Opinia Nr 008853

wyników przeprowadzonych oględzin - ekspertyzy urządzeń grzewczo-kominowych

w budynku przy ul. Miewoszowskiej nr 8/6 w Walbrzychu

dotycząca urządzeń grzewczo-kominowych używanych przez B.O.K. Sobiecin

SYMBOLIC ORIENTACJA

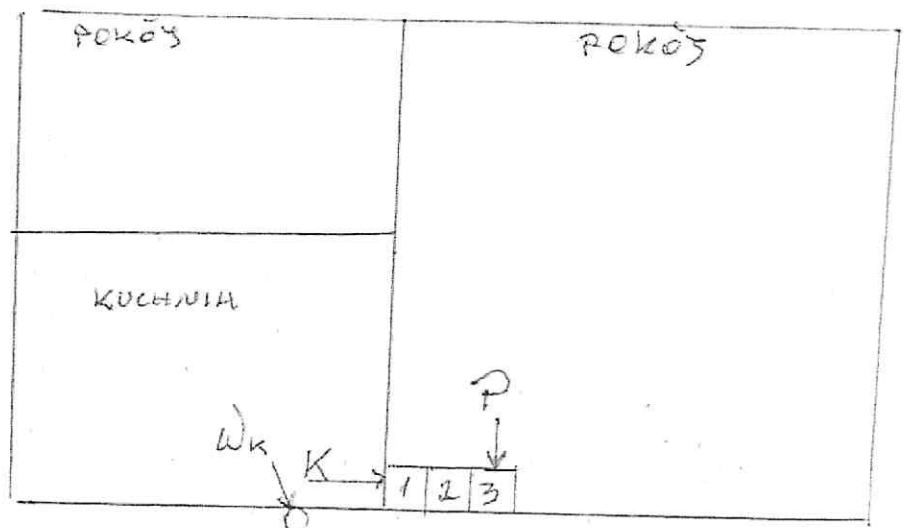
1. Stan podłóg nie pozwala na podłączenie pieca (dłaz).
2. Przewód kominowy nr. 1 może być przeznaczony dla pieca kuchennego a przewód nr. 3 dla pieca pokojowego (piece istniejące).
3. Wentylacja wywiewna kuchni istniejąca, rowowa w otulinie termicznej prawidłowa.
4. Dla prawidłowego działania urządzeń kominowych zapewnić należy napływ powietrza z zewnętrz poprzez urządzenia nawiewne. Jeden nawiewnik zamontowany nieprawidłowo.
